**Unité Départementale Aube - Haute-Marne**

**Rapport de l'Inspection des installations classées**  
Visite d'inspection du 28/06/2023  
**Contexte et constats**

**ARTEMISE SAS**  
1 ZAE des Joncs  
10160 VULAINES

Equipement de casse de lampes THP/xénon

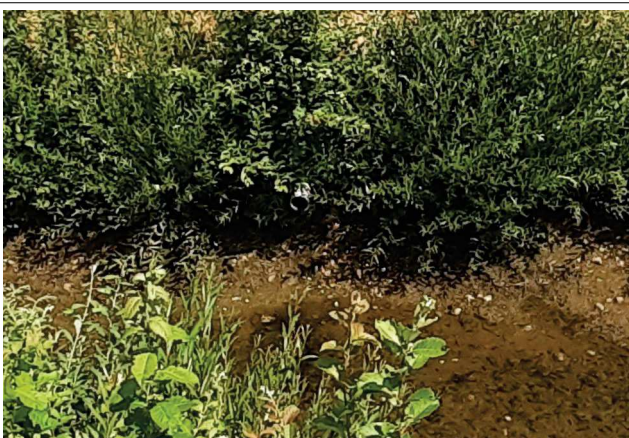
<b>Référence réglementaire :</b> Arrêté Préfectoral du 26/10/2021, article 8.3.2
<b>Thème(s) :</b> Risques chroniques, Déchets
<b>Point de contrôle déjà contrôlé :</b> Sans Objet
<b>Prescription contrôlée :</b> Ecrans, contacteurs mercure, autres DEEE : <ul style="list-style-type: none"><li>- Déchargement ;</li><li>- Pesée et enregistrement ;</li><li>- Étiquetage des contenants ;</li><li>- Séparation manuelle en fractions élémentaires.</li></ul>
<b>Constats :</b> <p>L'arrêté autorise le traitement sur site de certains flux de sources lumineuses (qui sont des DEEE). Les autres DEEE hors sources lumineuses (écrans, matériel sont admis sur le site pour des opérations de type tri-regroupement, avec un traitement limité à des opérations de démontage manuel non émissives.</p> <p>Lors de la visite, des livraisons de DEEE autres que des sources lumineuses étaient présentes sur site. Parmi ces DEEE, ont été constatés du matériel de bureautique usagé (écrans, ordinateurs, imprimantes...) et des blocs autonomes d'éclairage de sécurité (BAES). Parmi ces DEEE, seuls les BAES (1 m<sup>3</sup> présent sur site) font l'objet d'un démontage manuel, afin d'extraire les sources lumineuses, certaines pouvant être des tubes au mercure, aiguillés vers le process du site. Les autres déchets ne faisaient que l'objet d'un tri/regroupement sur site avant d'être aiguillés vers leur exutoire, sans démontage in situ. Il n'a donc pas été constaté d'opération menée sur des DEEE hors source lumineuse qui ne correspondraient pas aux opérations de « séparation manuelle » autorisées ou mèneraient à la libération de substances polluantes.</p> <p>Lors de la visite, des lampes au xénon (ou THP) étaient présentes. Ces lampes sont constituées de gaz sous très haute pression (amenant un risque de projection d'éclats de verre en cas de choc), de mercure pour certaines lampes (discriminables par marquage visible) et de traces de thorium dans une cathode. Elles ne font actuellement pas partie des flux que le site est autorisé à traiter sur site (en l'absence de demande contenue dans le DDAE), mais seulement en tri, regroupement et transit avant envoi en exutoire final. Toutefois, l'exploitant a expliqué lors de la visite que ces lampes avaient donné lieu à un accident du travail sur le site de l'exutoire de ces déchets , postérieurement à l'autorisation du 26/10/2021, et que cet exutoire avait alors imposé aux fournisseurs de ce type de déchets de lampes, dont la société Artemise, de les pré-casser sur leurs sites avant expédition. Il a été constaté que cette opération était réalisée dans des conditions contrôlées au sein du hall du site Artemise, dans un casseur éliminant tout risque de projection, et pouvant être équipé d'une aspiration lorsque les lampes cassées portent un marquage indiquant la présence de mercure. L'exploitant a indiqué disposer du matériel nécessaire pour détecter une radioactivité notable due à la présence de Thorium, mais n'en avoir jamais détecté jusqu'à présent sur ces lampes.</p> <p>Sur le fond, cette adaptation présente donc une amélioration du risque projection sur le site ainsi que sur la chaîne de traitement aval de ces lampes, tout en maîtrisant le risque d'émissions de polluants. Toutefois, sur la forme, cette modification, bien qu'imposée par l'exutoire, aurait dû faire l'objet d'un porter-à-connaissance à destination du Préfet.</p> <p>Il est proposé de mettre en demeure l'exploitant de régulariser cette situation par le dépôt d'un porter-à-connaissance, dans l'attente d'une régularisation administrative éventuelle, l'exploitant ne doit plus réaliser la casse des lampes à Xénon.</p>

<b>Type de suites proposées :</b> Avec suites
<b>Proposition de suites :</b> Mise en demeure, dépôt de dossier
<b>Proposition de délais :</b> 3 mois

Affichage du mesureur en continu de Hg au rejet canalisé

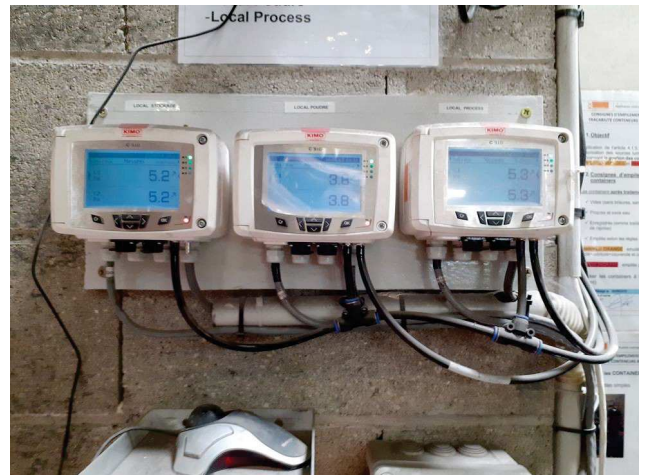
<p><b>Référence réglementaire :</b> Arrêté Préfectoral du 26/10/2021, article 3.2.1</p>
<p><b>Thème(s) :</b> Risques chroniques, Rejets atmosphériques</p>
<p><b>Point de contrôle déjà contrôlé :</b> Sans Objet</p>
<p><b>Prescription contrôlée :</b>  B/ installations raccordées  [...] Les rejets dans l'air se font par l'intermédiaire d'un conduit commun ayant les caractéristiques suivantes :  [...]  Vitesse moyenne à l'éjection en m/s : Supérieure à 8  [...]  C/ Valeurs limites de rejets  Les rejets issus des installations doivent respecter au droit des différents points de rejet définis ci-après les valeurs limites suivantes en concentration et flux, les volumes de gaz étant rapportés :  [...] Hg et ses composés : Concentration : 5 µg/Nm<sup>3</sup> ; Flux : 0,4 g/h</p>
<p><b>Constats :</b> Les rapports d'analyses réalisées par un prestataire extérieur au rejet en mars (pendant traitement de tubes et lampes) et juin (pendant traitement de grands tubes, casses de lampes et lampes triées) 2023 ont été consultés. Ils font état de mesures conformes en mercure :  - concentrations de 1,7 et 0,28 µg/Nm<sup>3</sup> respectivement ;  - flux de 0,026 et 0,0044 g/h respectivement.  Les vitesses d'éjection étaient également conformes : 9,3 et 10,1 m/s et les débits mesurés proches du débit nominal.</p>

Contrôleurs de dépression des 3 zones

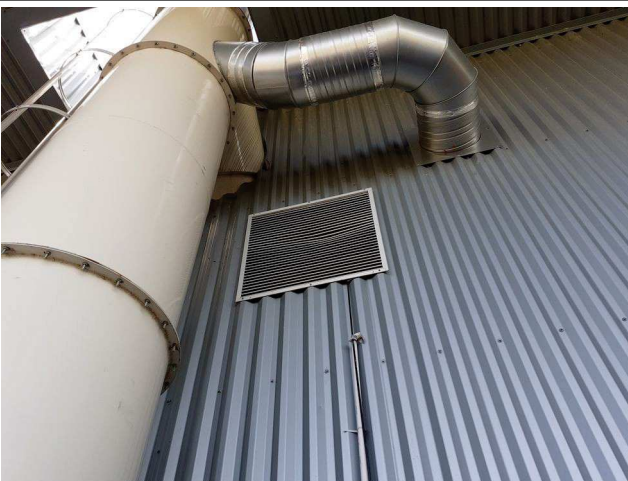
<b>Référence réglementaire :</b> Arrêté Préfectoral du 26/10/2021, article 3.2.2
<b>Thème(s) :</b> Risques chroniques, Rejets atmosphériques
<b>Point de contrôle déjà contrôlé :</b> Sans Objet
<b>Prescription contrôlée :</b> Les zones de process, le local poudre et le hall de stockage et tri sont maintenus en dépression par rapport au milieu extérieur, en continu dès lors que des polluants sont susceptibles d'être présents dans ces zones sous formes gazeuses ou pulvérulentes. L'exploitant fixe, pour chacune de ces zones, une consigne de dépression ainsi qu'un niveau seuil minimal. La consigne de dépression n'est pas inférieure à 4 Pa dans le local poudres et la zone de process, et à 2 Pa dans le hall. La consigne et la valeur seuil ne sont applicables au hall ni lors des chargements-déchargements nécessaires au fonctionnement du site, ni en cas de situation accidentelle.
<b>Constats :</b> Lors de l'inspection, les niveaux de dépressions affichés étaient conformes pour le hall et le local process (supérieur à 5 Pa). Il était inférieur à la limite dans le local poudre (3,8 Pa). L'exploitant a fourni les enregistrements des données de dépression mesurées dans ce local, échantillonnées du 15 au 28 juin 2023 (date de l'inspection). Ces données montrent que la consigne de 4 Pa n'y est pas atteinte en permanence (la dépression y était en moyenne de 2,5 Pa sur la période échantillonnée). La dépression a été mesurée comme négative sur une période maximale de 1h20 en cumul sur 13 jours, ce qui peut correspondre à des ouvertures ponctuelles de portes (pour évacuations de déchets ou interventions par exemple), et ne laisse pas craindre de fonctionnement anormal. Il n'est donc pas attendu, sur la base de cet échantillonnage, d'impact sur l'extérieur en termes de rejets diffus issu de ce local. Il conviendra toutefois que l'exploitant améliore son système aéraulique afin de mieux respecter la consigne fixée.

<b>Type de suites proposées :</b> Avec suites
<b>Proposition de suites :</b> Mise en demeure, respect de prescription
<b>Proposition de délais :</b> 3 mois

Grille condamnée en façade Ouest

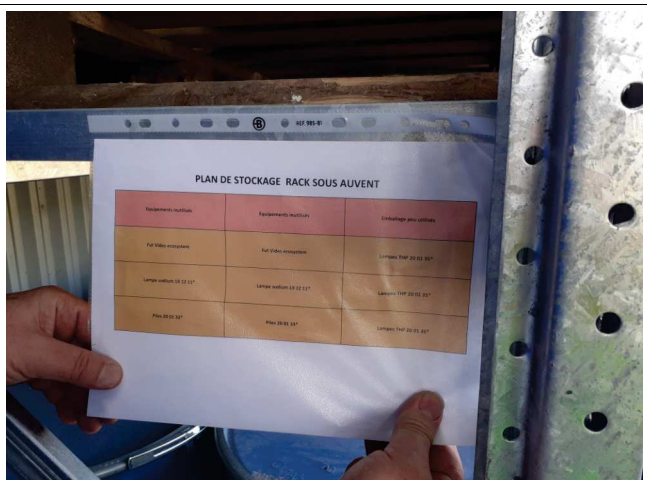
<b>Référence réglementaire :</b> Arrêté Préfectoral du 26/10/2021, article 3.2.2
<b>Thème(s) :</b> Risques chroniques, Rejets atmosphériques
<b>Point de contrôle déjà contrôlé :</b> Sans Objet
<b>Prescription contrôlée :</b> L'exploitant assure l'étanchéité du bâtiment, notamment entre la zone process et l'extérieur, via des joints d'étanchéité à haute intégrité ou tout autre dispositif d'efficacité équivalente lorsque cela est possible. L'ouverture principale du bâtiment est équipée d'une porte à déclenchement rapide, contrôlée régulièrement. Les ouvertures de portes sur le milieu extérieur sont limitées au minimum nécessaire à l'exploitation.
<b>Constats :</b> Lors de la visite, le rideau principal du hall était fermé. Les fenêtres en façade Est étaient fermées. Sur la façade Ouest, a bien été constatée la présence d'une grille, sous la cheminée d'évacuation des rejets canalisés, correspondant à l'ancienne entrée du circuit d'air des plénums, définitivement abandonnée et bouchée. Aucun courant d'air parasite ou aucune source d'un tel courant d'air n'a pu être constaté sur place. Il n'a pas été relevé d'ouverture dans l'enveloppe du bâtiment susceptible de créer un point de fuite non maîtrisé de l'air intérieur.

Stockage de déchets sur rack (ayant nécessité les travaux du 15 mai 2023), en contenants étanches et sous auvent

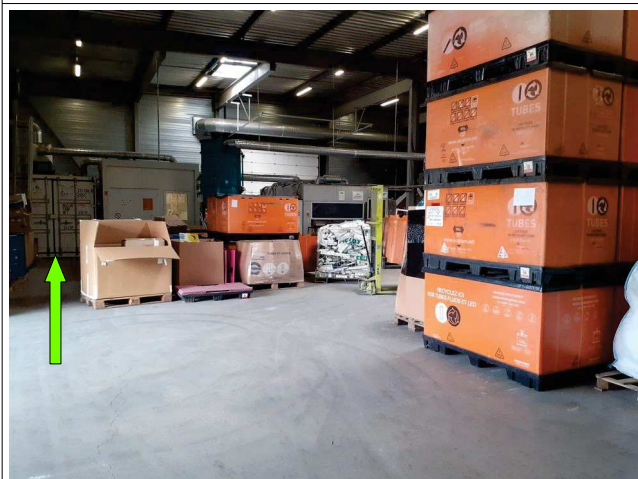
<b>Référence réglementaire :</b> Arrêté Préfectoral du 26/10/2021, article 3.2.2
<b>Thème(s) :</b> Risques chroniques, Rejets atmosphériques
<b>Point de contrôle déjà contrôlé :</b> Sans Objet
<b>Prescription contrôlée :</b> Les stockages de déchets sortants issus du procédé de démantèlement sont fermés, hermétiques ou a minima couverts.
<b>Constats :</b> Les stockages de déchets sortants vus en extérieurs étaient exclusivement effectués en silo, en bennes entièrement bâchées ou en fûts hermétiques.
<b>Type de suites proposées :</b> Sans suite
<b>Proposition de suites :</b> Sans objet

<b>Constats :</b> L'inspection a été destinataire d'un signalement concernant des « opérations de nettoyage effectuées à l'extérieur, dans le secteur des trémies, à l'aide d'une pelle mécanique, d'une bétonnière et d'un camion-benne, le 15 mai [impactant l'environnement sans la moindre précaution ». Il a été constaté lors de l'inspection que la date signalée correspondait à des travaux de mise en place d'une petite plateforme en béton stabilisée pour l'accueil de rack de stockage de déchets extérieurs (futs vides, futs de déchets secs en attente d'évacuation), à proximité des trémies. Le secteur était propre lors de la visite, sans traces de poussières ou coulures de béton, alors que le secteur est couvert par un auvent. Il n'a été relevé aucun indice d'une exécution de ces travaux non conforme aux prescriptions applicables ou d'un quelconque effet sur l'environnement.
<b>Type de suites proposées :</b> Sans suite
